**INFORME DE HITO DE CONTROL**  
**N° 10691-2021-CG/GRAY-SCC**

**“MEJORAMIENTO Y CREACIÓN DEL SISTEMA DRENAJE  
PLUVIAL DE LA AV. CARMEN ALTO, AV. PERÚ Y JR.  
CANGALLO, DISTRITO DE CARMEN ALTO - HUAMANGA -  
AYACUCHO”**

**HITO DE CONTROL N° 01 – EJECUCIÓN A MAYO 2021**

**Imagen n.° 3**  
**No se observa la señalización de seguridad colectiva**

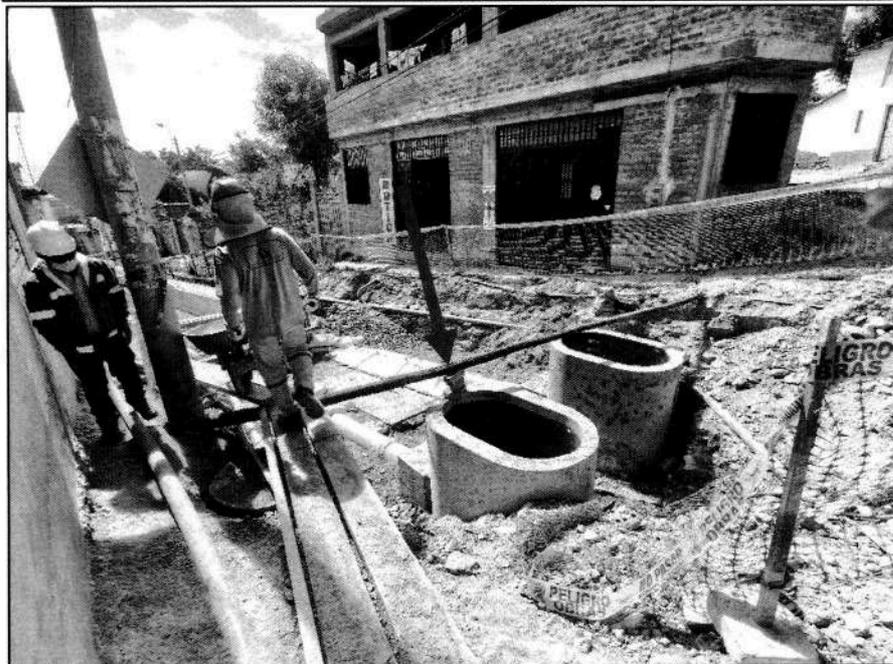
De la inspección física a la Obra realizada el 14 de mayo de 2021, se evidenció que el contratista no viene adoptando las medidas de seguridad colectiva como la señalización para brindar la protección a los trabajadores de la Obra, a los pobladores que vienen transitando por dichas calles y a los beneficiarios que tienen sus viviendas en las avenidas intervenidas; así como, no se evidencia zonas de cruce debidamente implementadas, por cuanto no se efectuó los trabajos de acondicionamiento y protección de las zonas de trabajo y por último se advierte que las estructuras implementadas para el tránsito de personas, así como para la ejecución de la Obra, no vienen siendo instaladas y aseguradas correctamente para evitar accidentes a los trabajadores, así como a los transeúntes que circulan por las veredas y por los cruces de las calles, dicha situación fue plasmada en el acta de inspección de obra n.° 001-2021-CG/GRAY-CC-MDCA de 14 de mayo de 2021, hechos que muestran en las siguientes imágenes:

Imagen n.º 5

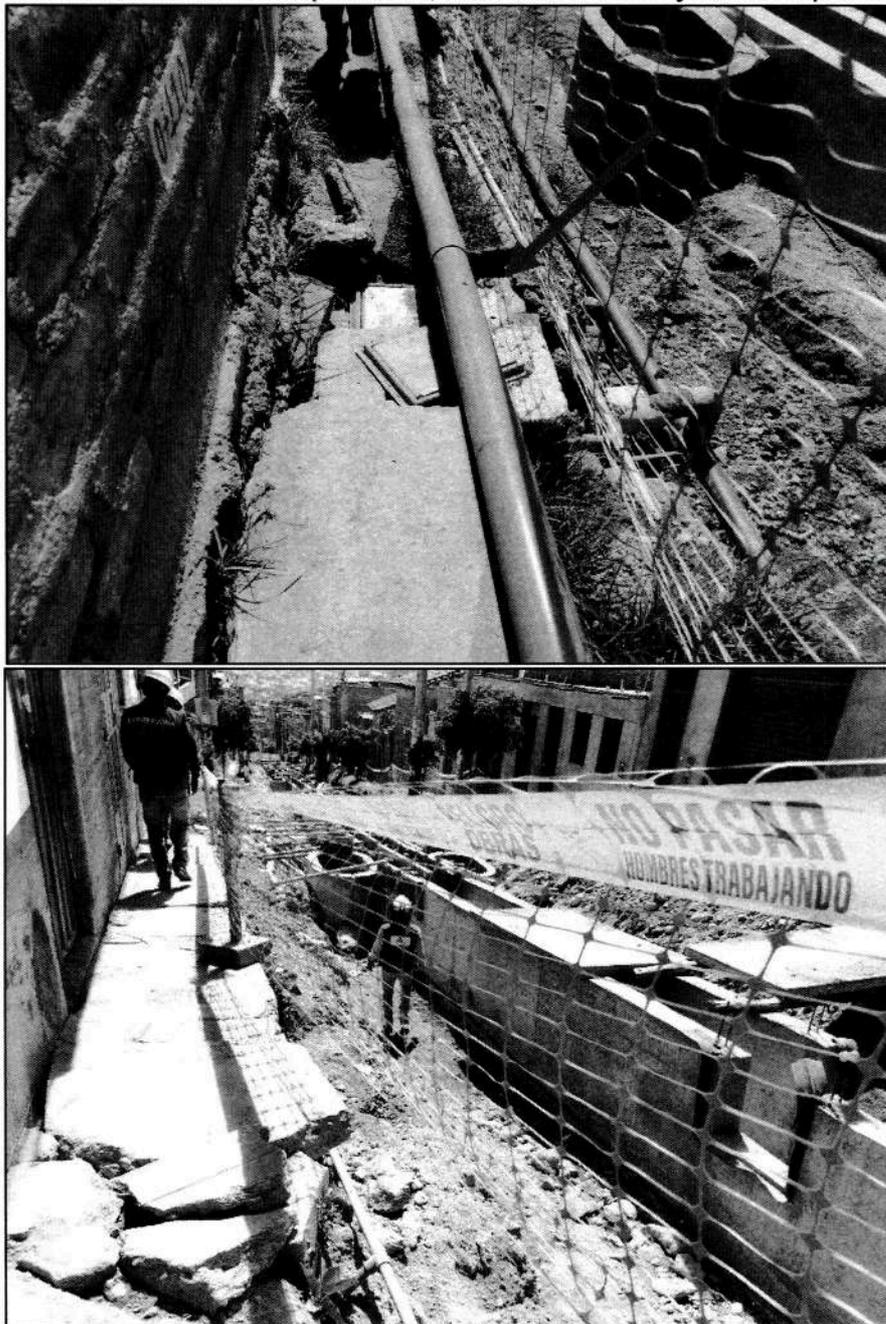
No existe libre tránsito de los pobladores, veredas accidentadas y tuberías expuestas.

**Imagen n.º 9**

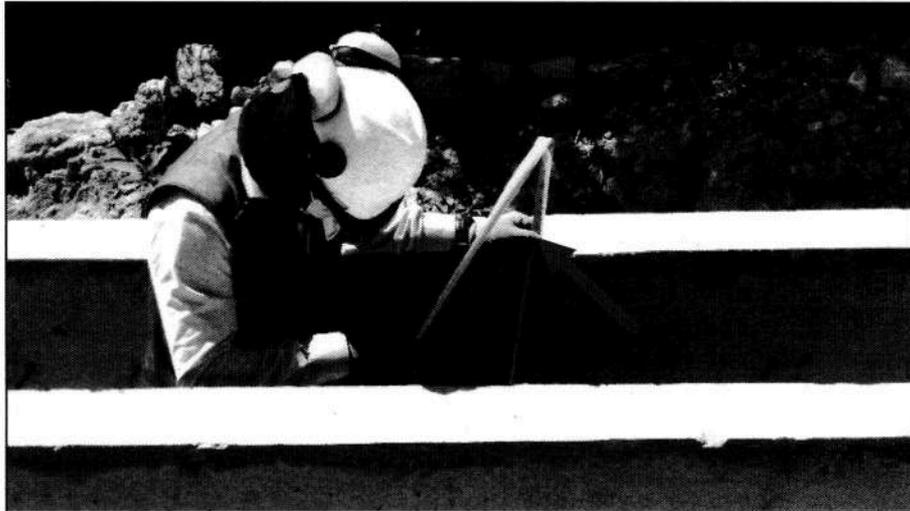
- ✓ En el Jr. Cangallo en el Km 0+350 el canal de concreto tiene un ancho de 0.60m y una altura variable de 1.08 y 1.09m, por lo que no se vienen teniendo en cuenta el control de niveles al momento del vaciado de los muros del canal de drenaje pluvial, ya que la altura indicada en el plano PGD-10: Sistema de Drenaje Pluvial – Jr. Cangallo (0+280 @ 0+578.83), indica que

la altura de la misma debería ser de 1.10m, que debió ser advertida por el Residente, Jefe de Supervisión y especialista en metrados y valorizaciones, tal como se muestra en la siguiente imagen:

**Altura de muro de 1.08 y 1.09 no cumpliendo el 1.10 indicado en el expediente técnico**

Imagen n.° 13  
 Cuberas para agregados con medidas de 29x30x29 cm

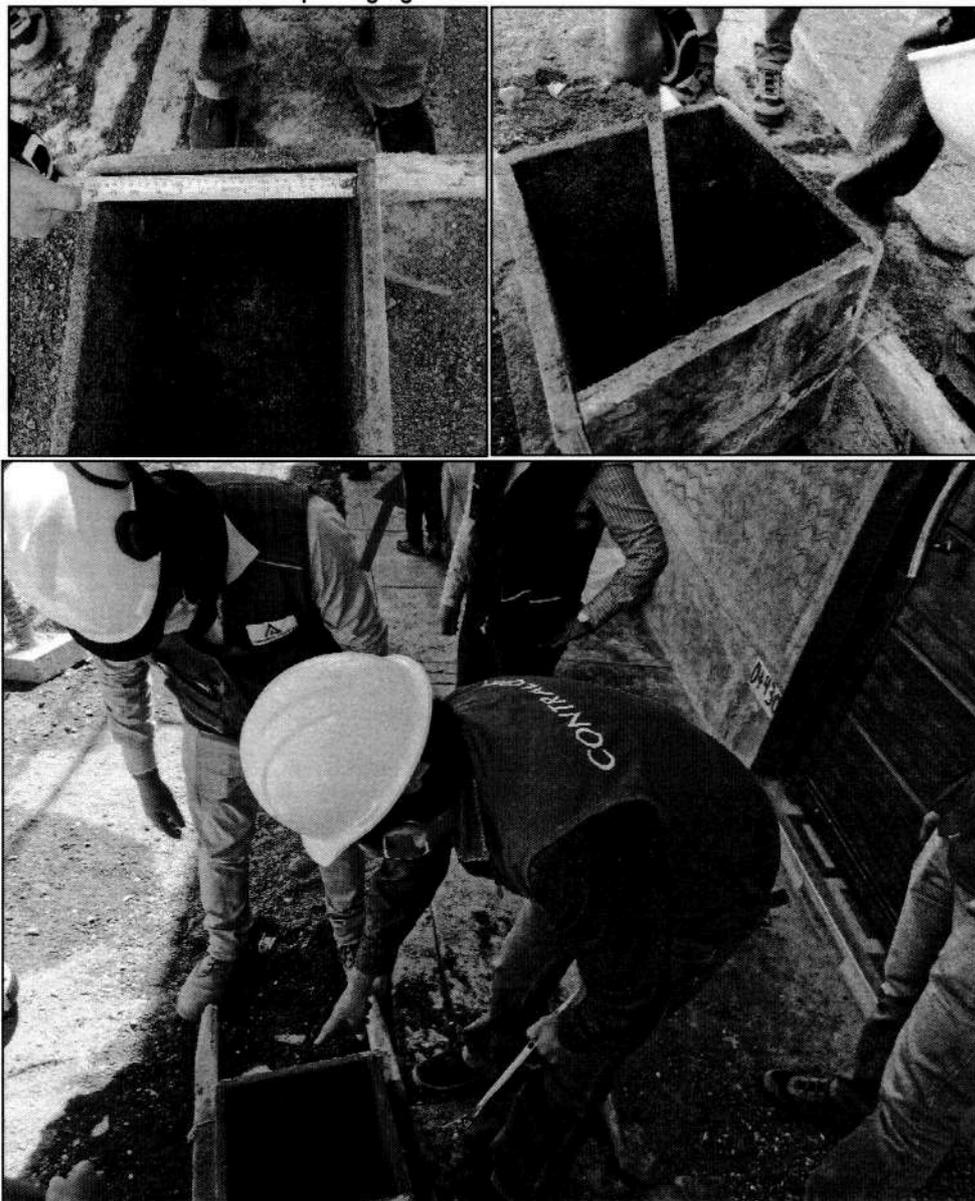
- ✓ En el Jr. Tahuantinsuyo que los cubos con los que se vienen realizando el vaciado del concreto, no cuentan con las medidas de 1pie x 1pie x 1pie (30.5cm x 30.5 cm x 30.5cm) en vista que se ha encontrado con medidas de 29cm x 30cm x 29 cm, así mismo, se advirtió que se viene utilizando otros que ya perdieron su vida útil, por lo que estos ya cuentan con las medidas superiores a los 30.5cm, los mismos que podrían causar la disminución de la resistencia del concreto, que debió ser advertida por el Residente y Jefe de Supervisión y especialista en estructuras, tal como se muestra en las siguientes imágenes:

Imagen n.º 15  
Tubería de agua y desagüe provisional expuesta al tránsito peatonal

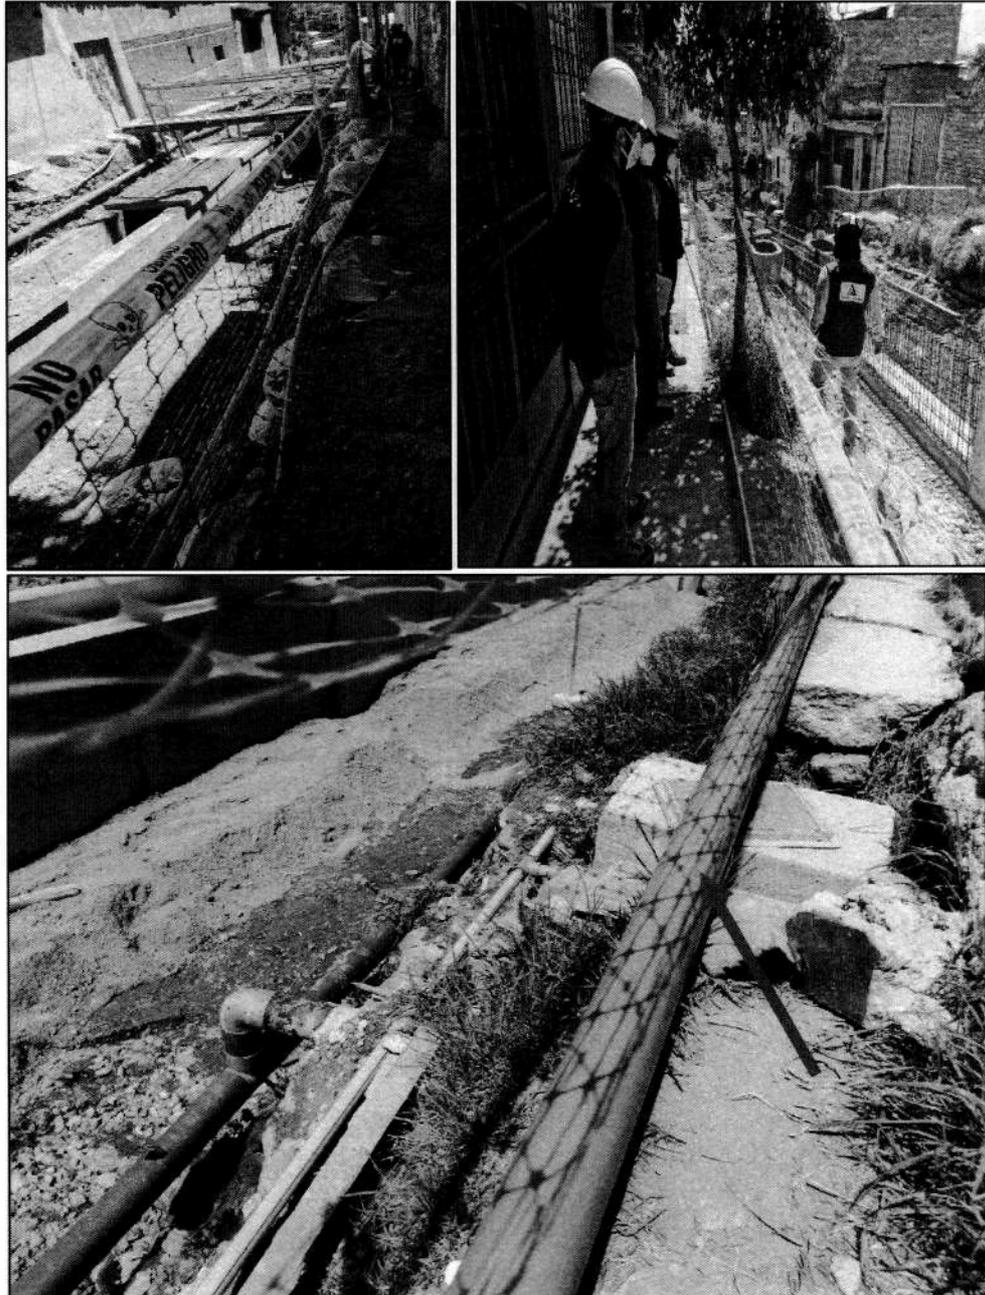
- ✓ Las tuberías de agua potable y de alcantarillado se encuentran expuestas sobre las veredas y al borde las mismas, por lo que, representan un peligro a todos los transeúntes, los mismos que al momento del tránsito peatonal podrían causar la ruptura de dichas tuberías, causando accidentes tanto al personal obrero que viene trabajando, así como a los transeúntes que transitan por dicha calle, que debió ser advertida por el Residente, Jefe de Supervisión y especialista en saneamiento, tal como se observa en las siguientes imágenes:
